Udtalelse vedr. høring i forbindelse med ansøgning om tilladelse til råstofindvinding på matr. 3i, 3y og 5r Havris, Tvis

Miljøkonsekvensrapport og udkast til råstoftilladelse på del af matr. 3i, 3y og 5r Havris, Tvis i Holstebro Kommune

Høringsvar råstofindvinding på Matrikel 3i, 3y og 5r Havris, Tvis

1. Dræn

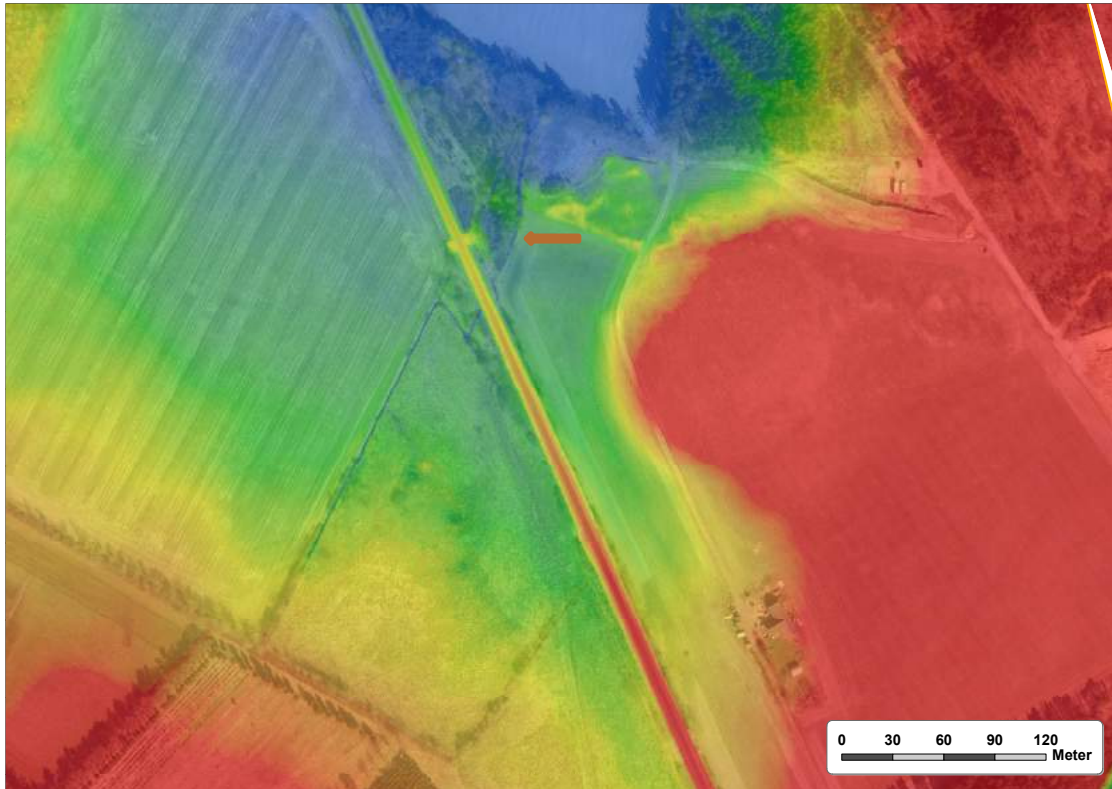
E.3. Tager højde for drænsystemer, der afvander flere matrikler, hvilket er rigtigt fint.

Lovliggørelse af bortgravet hede

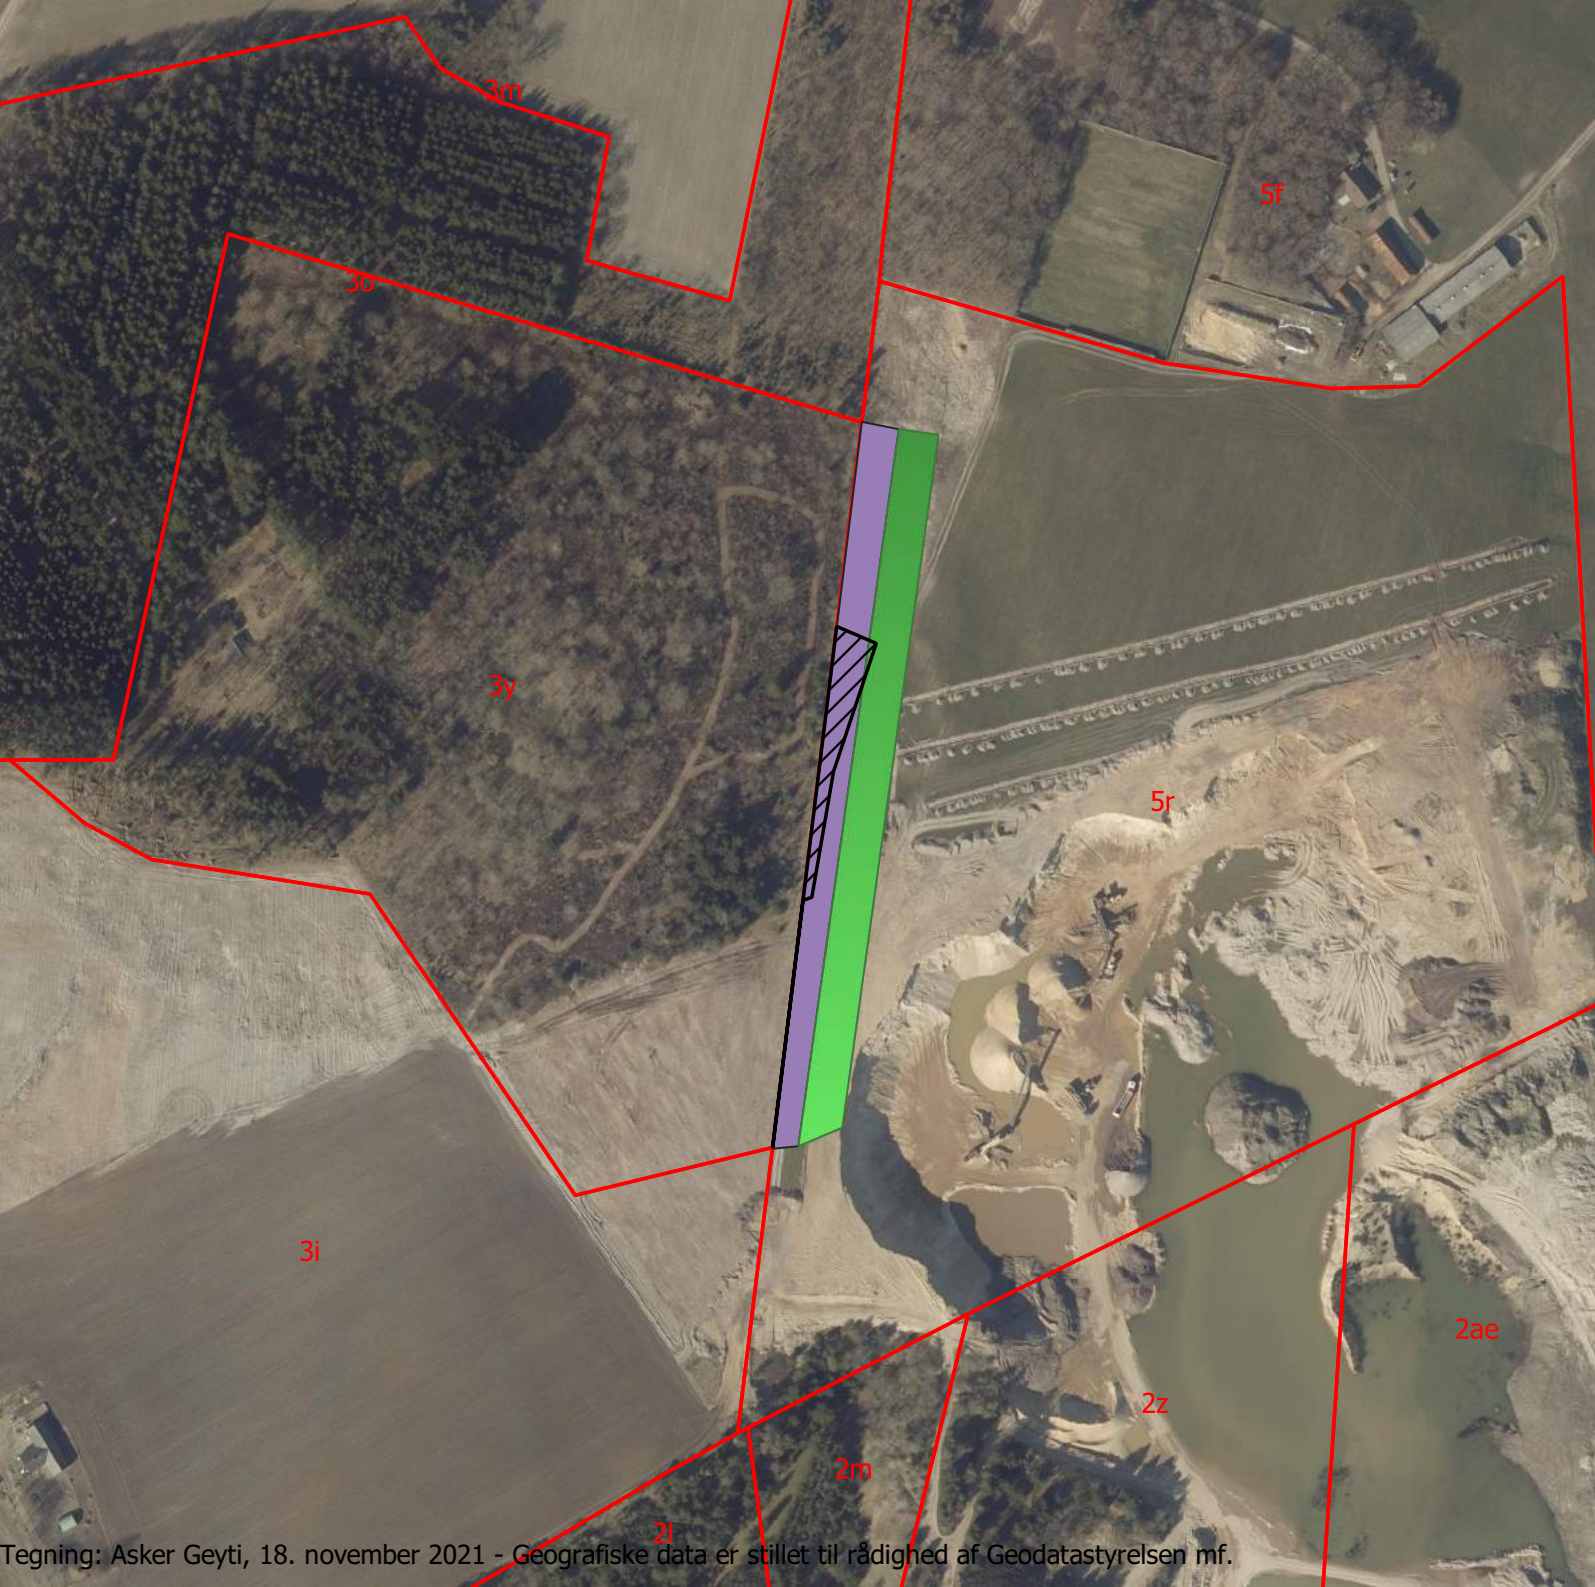
Der søges om lovliggørelse af bortgravningen mod at heden genetableres og der udlægges erstatningshede – ca. 2000 m² i alt. Heden bliver anlagt på skrænten og er skematisk vist på vedlagte kort.

Retableringen vil foregå langs vestskrænten af matrikel 5r. Der bliver udlagt overskudsler fra grusgraven langs foden af skrænten for at jævne den lidt ud. Derover bliver der lagt et lag sand, som sikrer en næringsfattig jord. På skrænten og det udlagte sand vil der blive spredt lyng med frø, som derefter kan spire.

Desuden er det planen at plante et område til med træer lidt øst for heden. Skovarealet er skematisk vist på vedlagte kort. Beplantningen vil blive valgt efter aftale med Holstebro kommunes biologer.

Vilkår 49 skal omformuleres således, at muld ikke må placeres indenfor arealet som skal bruges til reetablering og etablering af erstatningsnatur, se vedhæftet ansøgning om lovliggørelse.
